第 99 回岩手県環境影響評価技術審査会

- (1) (仮称)小軽米風力発電事業 計画段階環境配慮書について (資料No. 1 -①~④)
- (2) (仮称)洋野風力発電事業 環境影響評価準備書について (資料No. 2 -①~⑤)
- (3) (仮称)盛岡薮川風力発電事業 計画段階環境配慮書について (資料No. 3 -①~④)

(仮称) 小軽米風力発電事業計画段階環境配慮書に対する委員等事前質問・意見

(仮称) 洋野風力発電事業環境影響評価準備書に対する委員等事前質問・意見

図1 主要な河川の状況

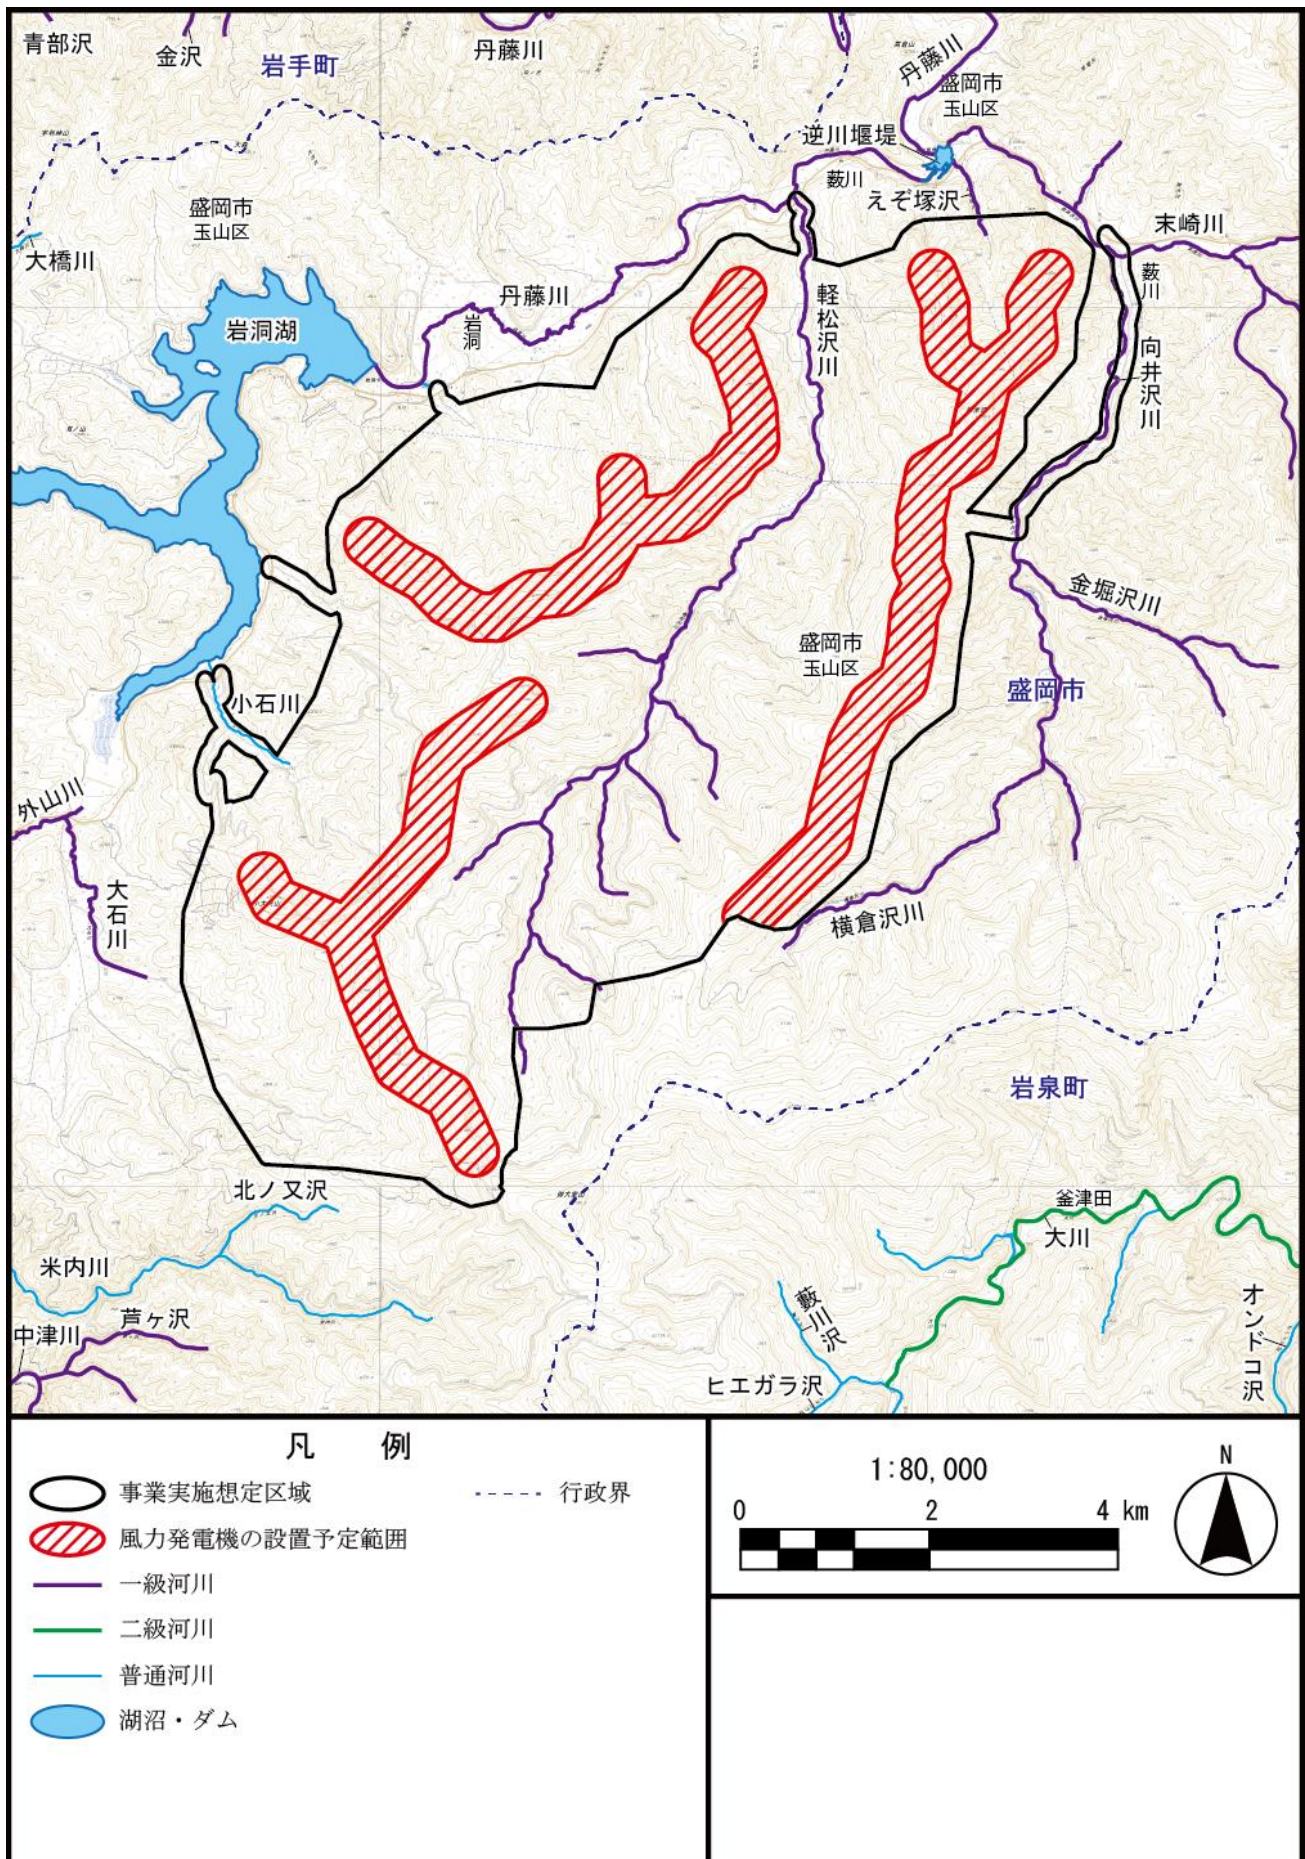
19	水環境		伊藤(歩)委員	134	飲用水供給施設の凡例が取水地点となっています。施設＝採取地点で間違いありませんか。 小河川や沢などの位置情報も可能な限り示してください。	図に記載の飲用水供給施設＝取水地点で間違いございません。小河川や沢などは把握できておりませんので、方法書以降の図書において、把握に努めます。
20	水環境		伊藤(歩)委員	135	地下水の取水地点（水源、井戸の位置）を地図上に示してください。	事業実施想定区域及びその周囲において地下水の利用はございませんでした。 配慮書p. 3. 2-12(135)において「事業実施想定区域及びその周囲における・・・」と記載しておりましたが、方法書にて「盛岡市及び岩泉町における・・・」に修正いたします。
21	水環境		伊藤(絹)委員	41	主要な河川の状況図のなかで、軽松沢川が途中で一級河川から普通河川に変わりますが、その理由を教えてください。 また、この周辺には小河川や沢、湿地、湧水箇所などが多数存在していますか。	一級河川の範囲に誤りがございましたので、添付のとおり修正いたします。 小河川や沢、湧水箇所などは把握できておりませんので、方法書以降の図書において、把握に努めます。
22	水環境	保安林	伊藤(絹)委員	129-134	事業対象区域のほとんどが水源涵養保安林の指定域のようです。発電機設置予定域はちょうど河川を取り囲むように計画されており、樹木の伐採等による水源涵養機能の低下が予測されますが、どの程度になると見込まれますか。 また水源涵養機能の評価法にはどのような手法があるか教えてください。	現時点で事業による水源涵養機能の低下を定量化してお示しすることは難しいですが、保安林解除及び林地開発許可申請における関係機関との協議において、水源涵養機能に係る対策等について検討することとなります。 水源涵養機能の評価方法については今後文献の収集等を進め本事業による影響予測・評価手法に係る情報整理を行います。 なお、環境アセスメントにおいては、工事中の水の濁りについて調査、予測及び評価を行います。
